Rapport d'expertise

HOTEL DE VILLE
BOLTON OUEST

Étude de faisabilité pour travaux de mise aux normes du bâtiment existant.

Dossier : 22772

Escalier intérieur, volée supérieure

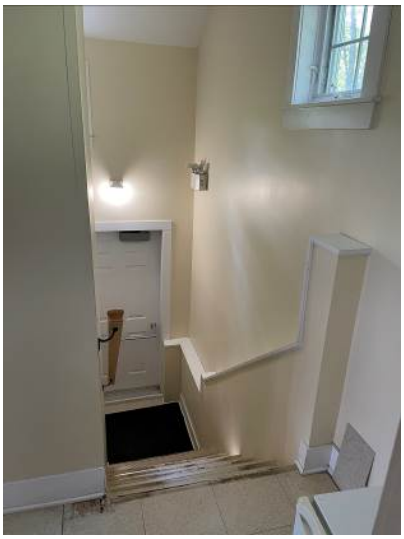
La largeur de l'escalier intérieur n'est pas conforme tel que mesurée à 876mm (34.5po).

Escalier intérieur : non conforme avec une dimension mesurée sur place à 266mm (10.5po)

Escalier intérieur : non conforme avec une dimension mesurée sur place à 200mm (7 7/8po)

La main courante intérieure est trop basse à une hauteur de 850mm(33.5po). La main courante extérieure est trop basse à une hauteur de 6600mm (26po).

7) L'escalier d'accès doit être modifié au niveau des dimensions des marches et de sa largeur. Ceci entraîne une réfection complète de l'escalier et des murs adjacents. L'échappée existante devra aussi être modifiée pour être conforme au code, ce qui aura un impact négatif à la superficie du plancher du niveau des bureaux.

PLAN D'IMPLANTATION
TRAVAUX CORRECTIFS

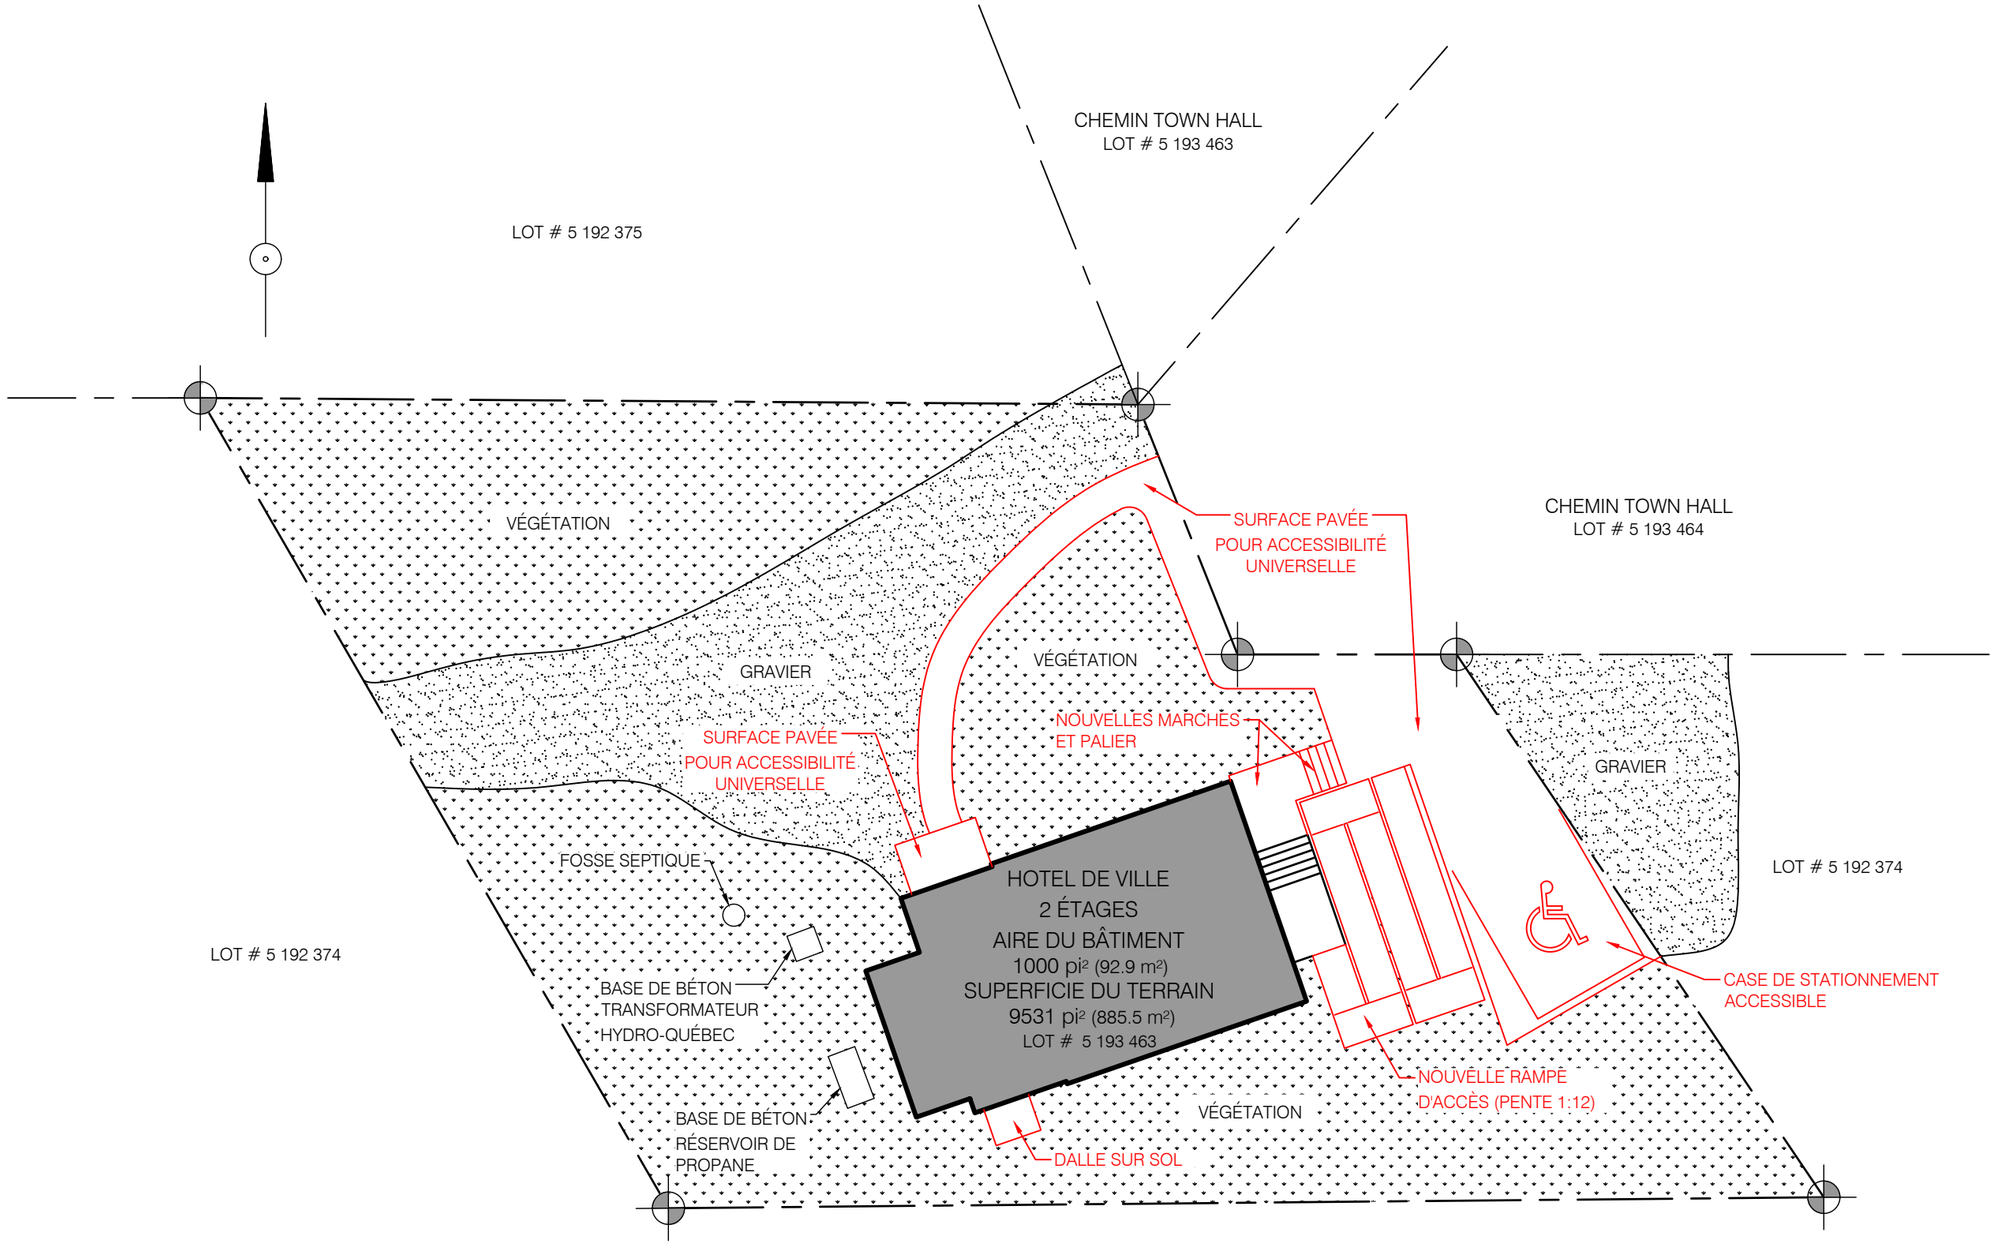
11) Aucune analyse de zonage n'a été entreprise par rapport à l'implantation du bâtiment, ou au stationnement requis. Nous avons ajouté une case accessible, adjacente au parcours accessible reliant le stationnement au bâtiment. Une analyse de zonage complète devra être faite pour assurer la conformité du bâtiment et de son emplacement aux règlements municipaux.

NIVEAU 1
TRAVAUX CORRECTIFS

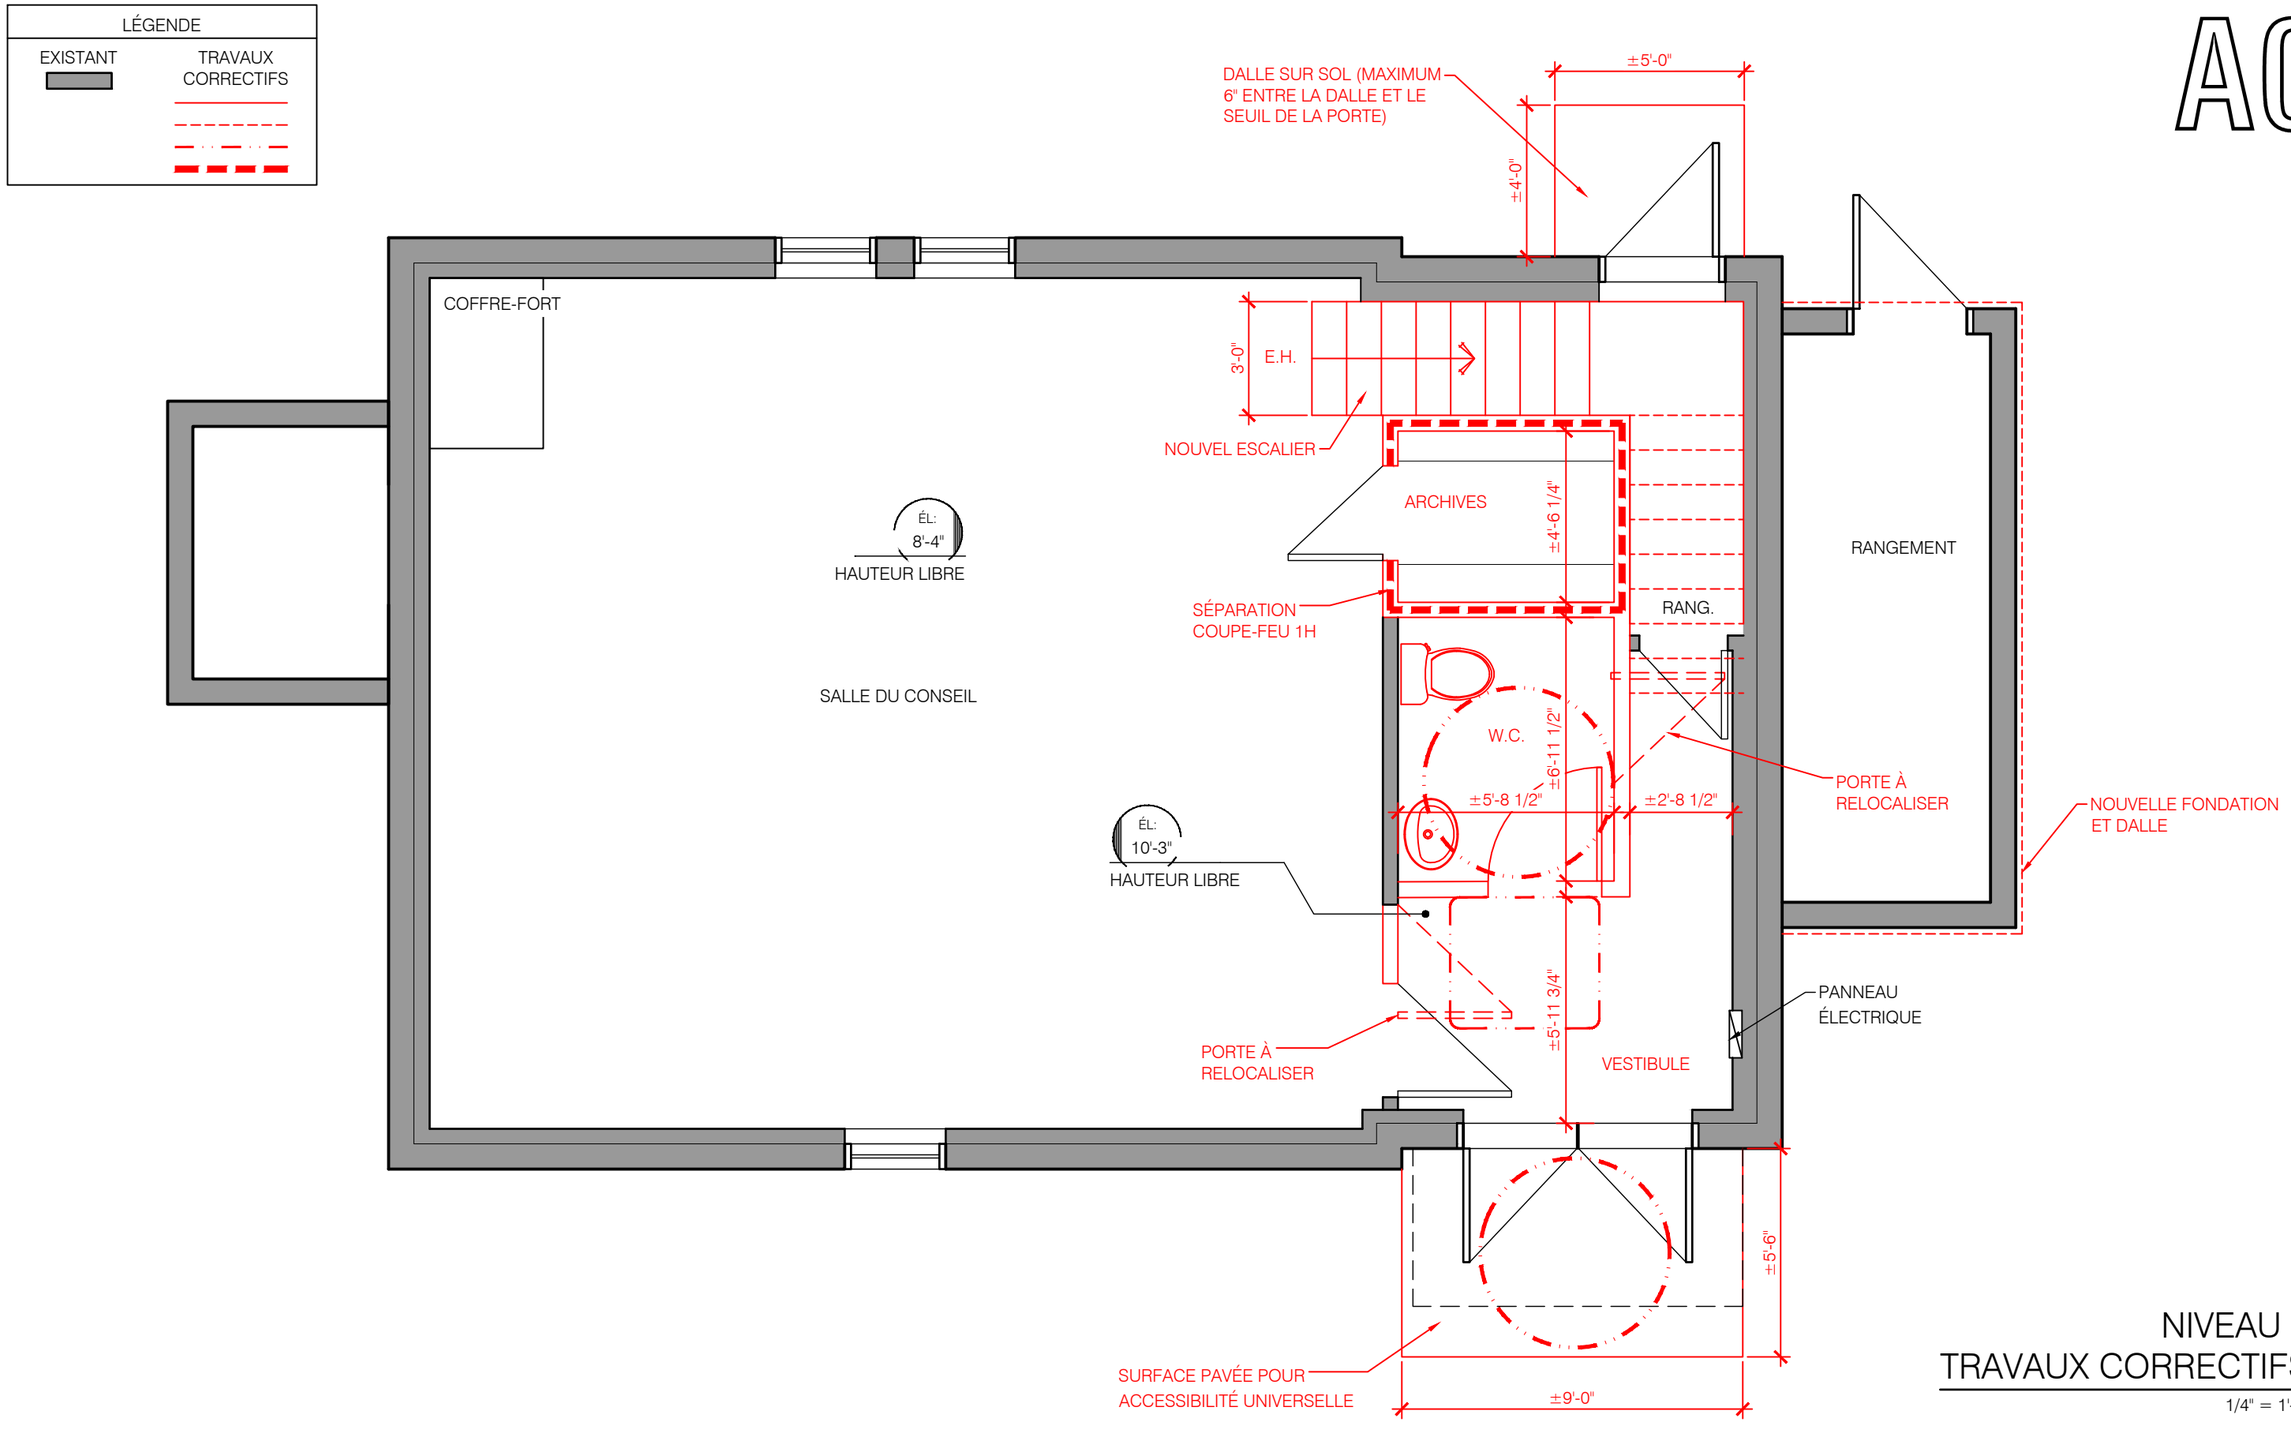
L'entrée de l'étage inférieur est déjà au niveau du sol, et permet l'accessibilité à la salle de conseil. Un parcours sans obstacle pavé du stationnement à la porte est requis car le gravier existant n'est pas considéré comme surface adéquate pour l'accessibilité.

La salle de toilette à l'étage inférieur ne permet pas l'espace de retournement requis de 1.5m de. De plus, l'accès du côté corridor, perpendiculaire à la porte, est trop restreint (1520mm x 1100mm min). L'agrandissement et la reconfiguration de l'espace de la salle de toilette est nécessaire pour atteindre la conformité.

a. La séparation des deux usages principaux (A2 réunion, D bureaux) nécessite une séparation coupe-feu continue de 1h. Le plafond de l'étage inférieur doit être mis aux normes, et une séparation coupe-feu doit être établie entre l'escalier et l'étage supérieur. Voir les plans en annexe.

b. La conciergerie doit être séparée des espaces adjacents par une séparation coupe-feu de 1h. Cette séparation doit être continue aux murs et sous l'escalier.
